改善箇所説明図

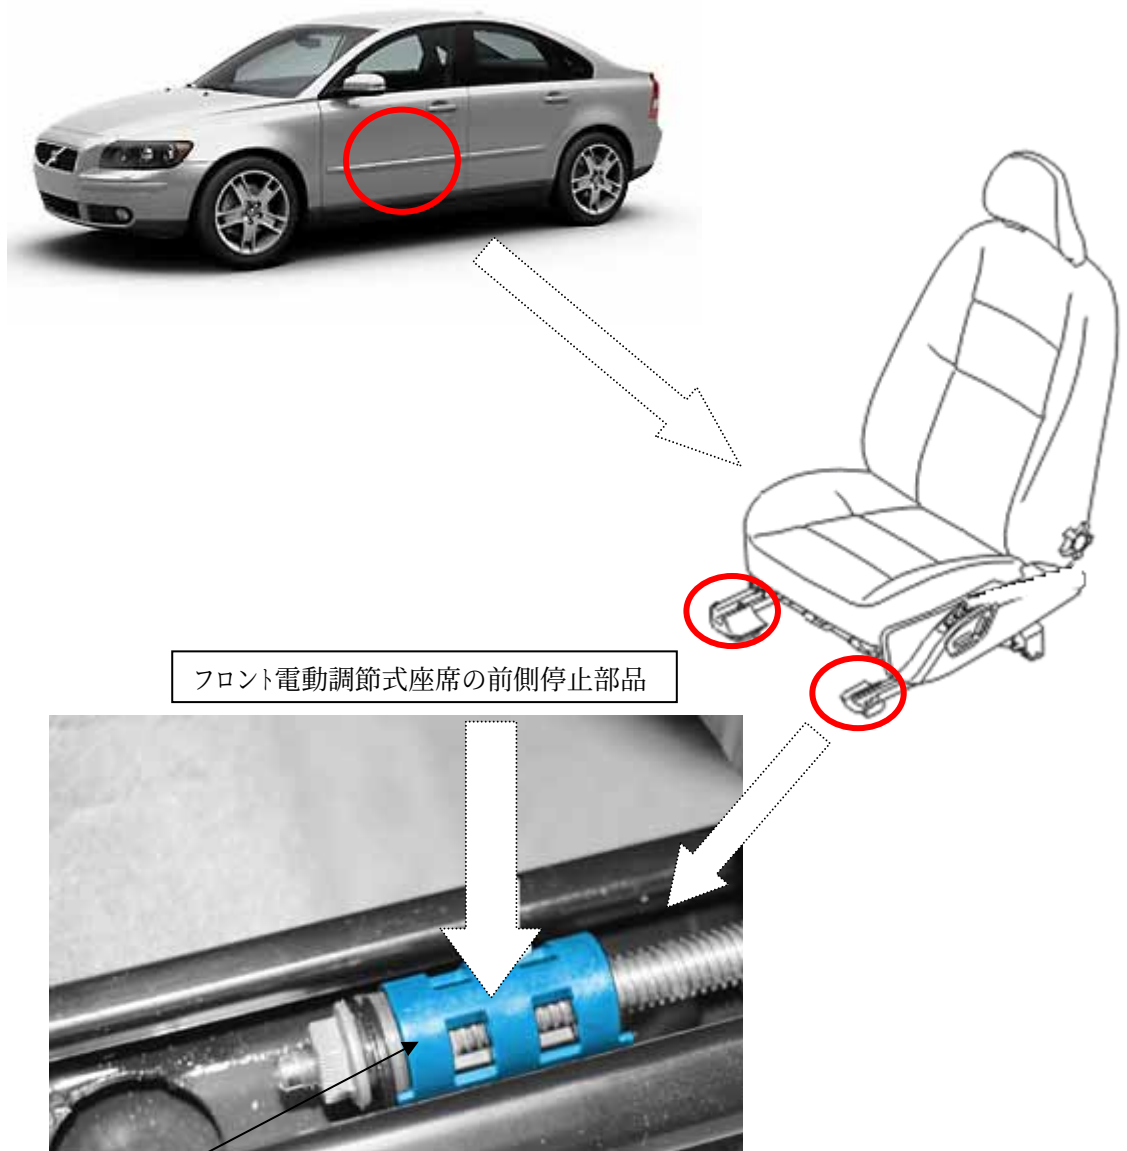
基準不適合発生箇所

フロント電動調節式座席のスライド機構に前側停止部品が装着されずに出荷されているものがあり、座席の固定位置が設計より前側で固定されてしまう場合がある。そのため、当該状態で車両が前面衝突した場合、乗員に危害を及ぼすおそれがある。

全車両、フロント電動調節式座席のスライド機構に前側停止部品が装着されているかを点検し、未装着車両は前側停止部品を取付ける。

左前席ドアヒンジ取り付けボルトに黄色ペイントを塗布する。
